주식회사 니혼피스코

진공용 필터 더스트 케이스(필터 커버) 재질변경 안내

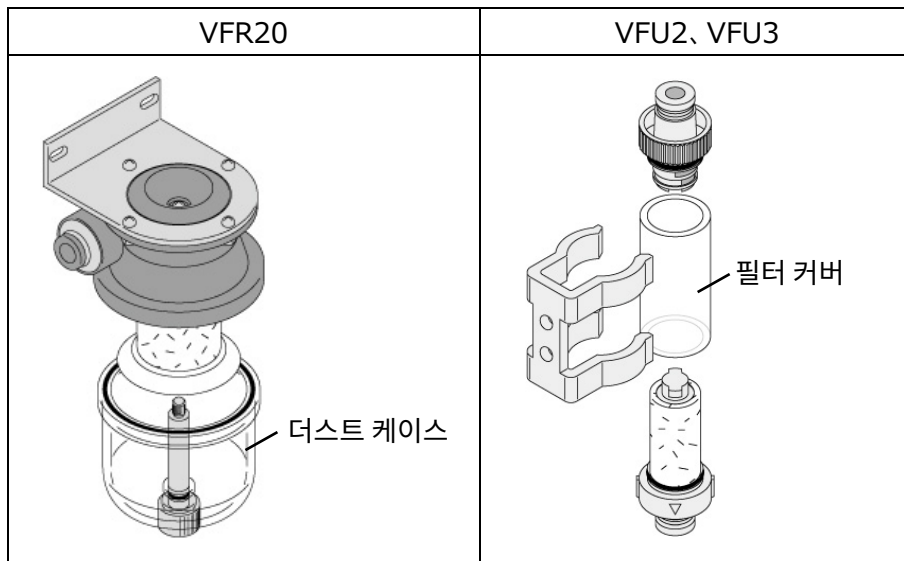
2. 변경내용 더스트 케이스(필터 커버) 재질변경
- 현재: PCTG [폴리사이클로헥산디메틸렌테레프탈레이트·글리콜 변성]
- 변경후: Si-PC [실록산공중합 폴리카보네이트]**
- ※ 가격·외관·사양의 변경은 없습니다.
 ※ 참고자료로서 내약품성 비교데이터를 제공합니다.
